Informe Consolidado de Solicitud de Aclaraciones, Rectificaciones y/o Ampliaciones al Estudio de Impacto Ambiental del Proyecto "Parque Híbrido Eólico y Solar Vientos de Taltal"

Nombre del Titular : Vientos de Taltal SpA
Nombre del Representante Legal : Marina Junqueira Melchior
Dirección : Los Militares 4611, of. 17, Las Condes

El presente Informe Consolidado de Solicitud de Aclaraciones, Rectificaciones o Ampliaciones al Estudio de Impacto Ambiental del proyecto "**Parque Híbrido Eólico y Solar Vientos de Taltal**", contiene las observaciones generadas en virtud de la revisión de la Adenda.

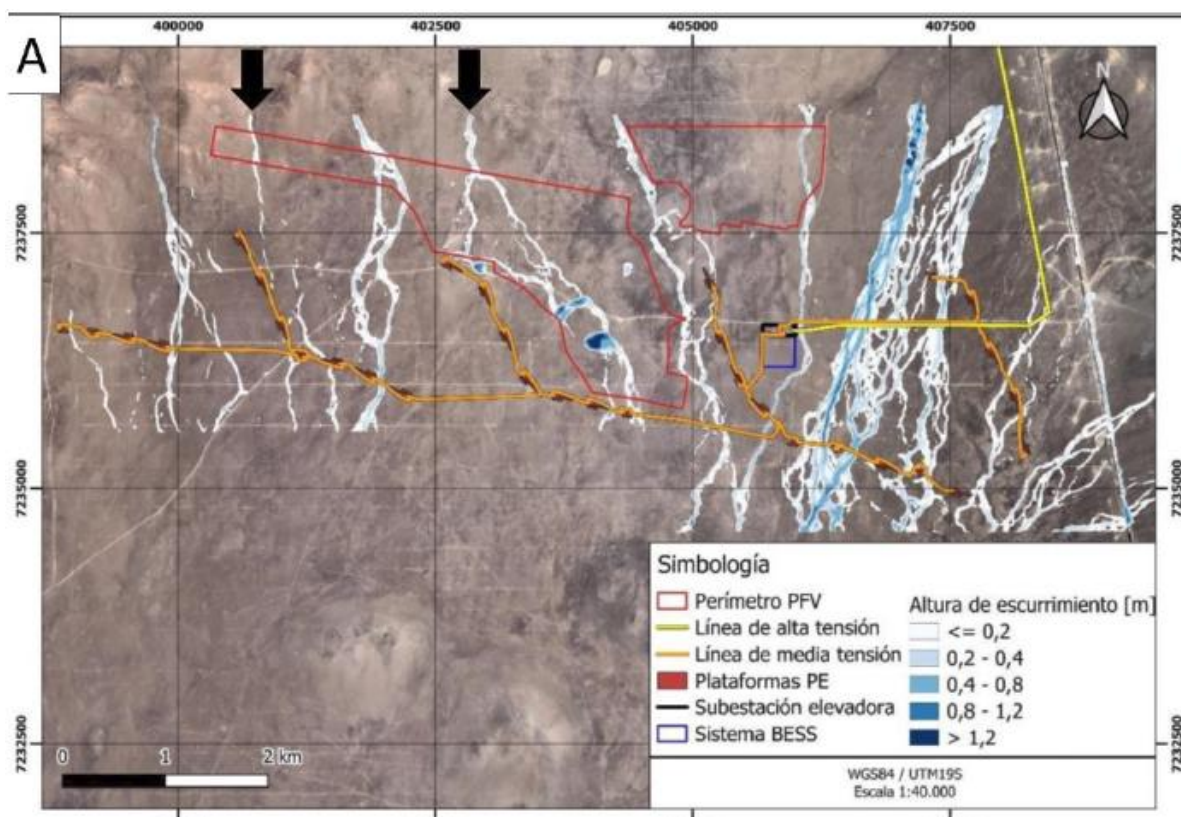
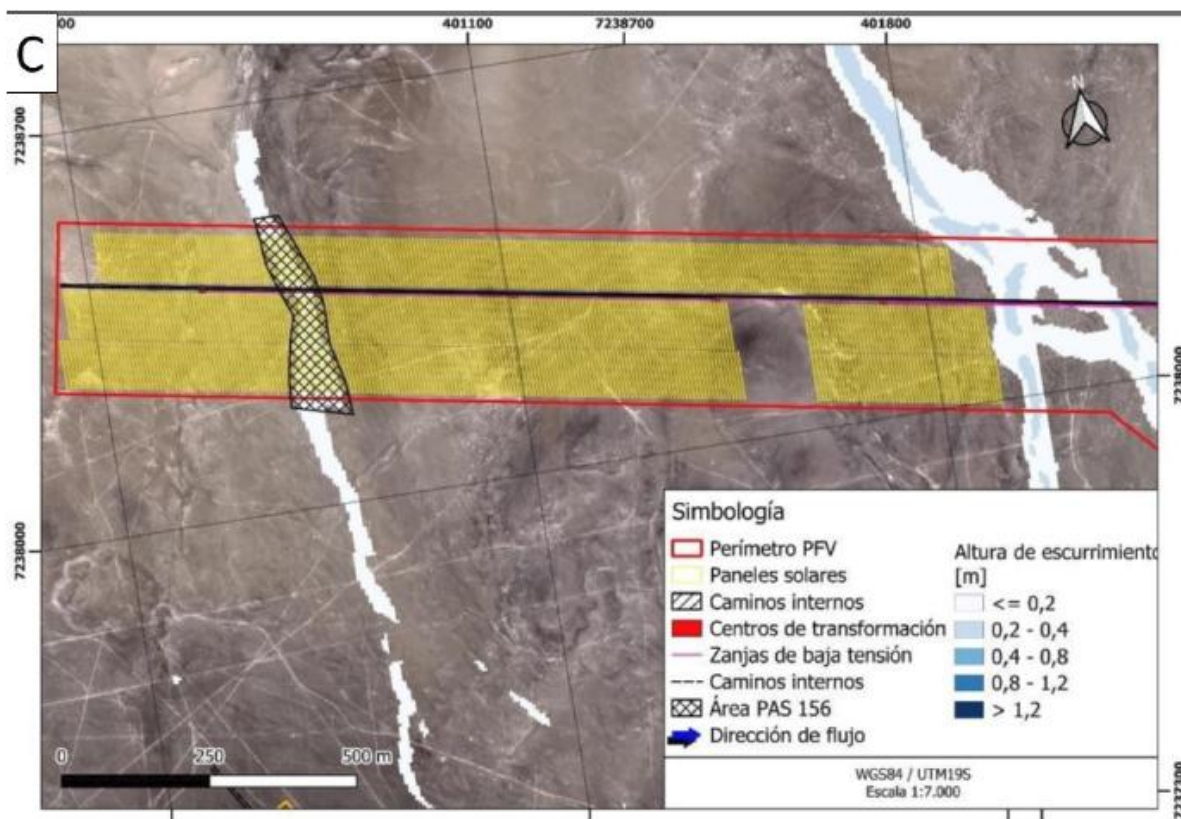
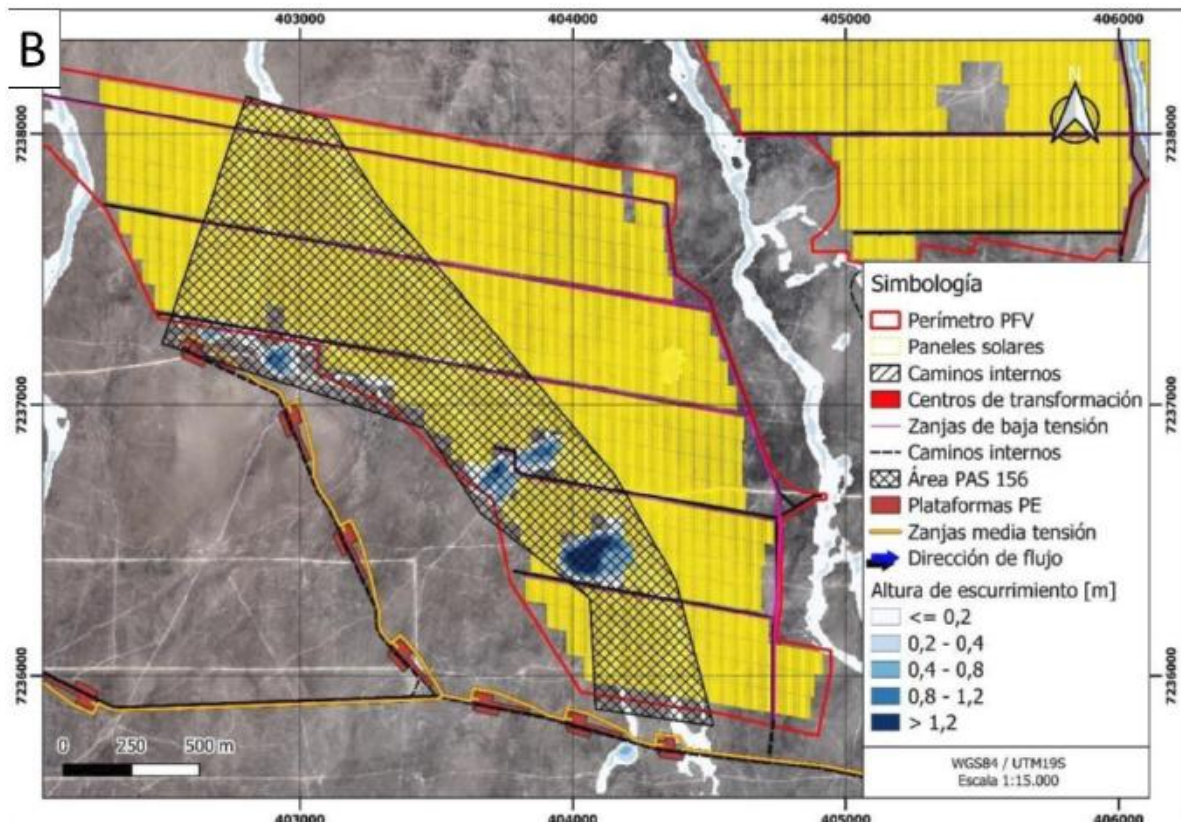
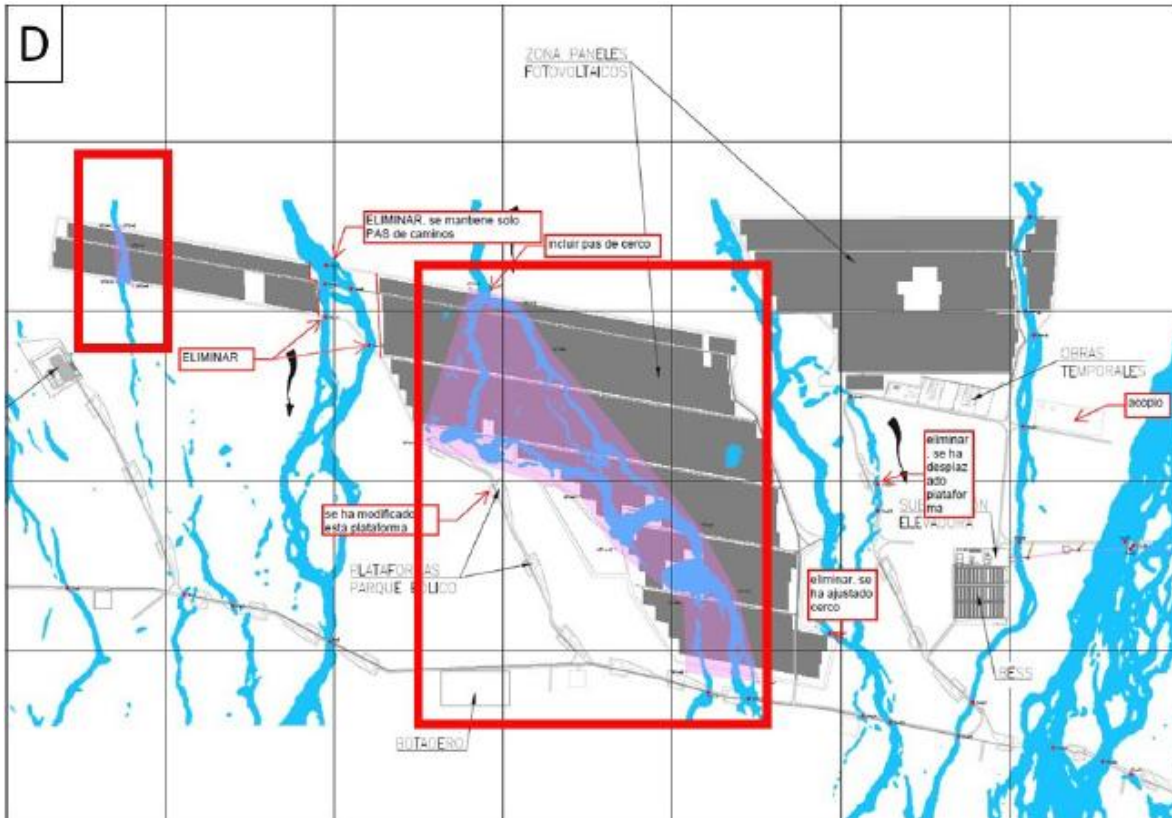
105. En el contexto del PAS156, la titular presenta figuras con los resultados de las modelaciones de inundación para un período de retorno (T_r) de 100 años. En dichas figuras, se observa que existen dos inundaciones que atraviesan el área de emplazamiento de los paneles solares, como se aprecia en las dos flechas negras de la Figura 1A del presente pronunciamiento. Por otro lado, en las

Figuras 1B, 1C y 1D, se muestran los resultados que entrega la titular a la situación con proyecto $Tr=100$ años, pero no queda claro cómo se comporta la inundación considerando la presencia de las obras (paneles solares y cerco perimetral). Se desprende de dichas figuras que la inundación modelada atraviesa las obras sin modificación en las características de los flujos, no obstante, esto no es descrito por la titular. La titular indica que aplicará en dichas áreas obras de modificaciones de cauces asociadas al PAS 156, pero estas no tendrían relación con la defensa de las inundaciones que entran al área de los paneles solares.

Debido a esta falta de antecedentes, no es posible confirmar que las obras no serán afectadas por las inundaciones, ni por posibles procesos de socavación o arrastre de sedimentos, por lo que tampoco se puede asegurar que no existirá una afección a la vida o propiedad de las personas.

Por lo tanto, se solicita a la titular evaluar la aplicabilidad del PAS 157 en dichas obras, considerando que podrían requerirse obras de defensa de cauce para contener las inundaciones que atraviesan el área de las obras.
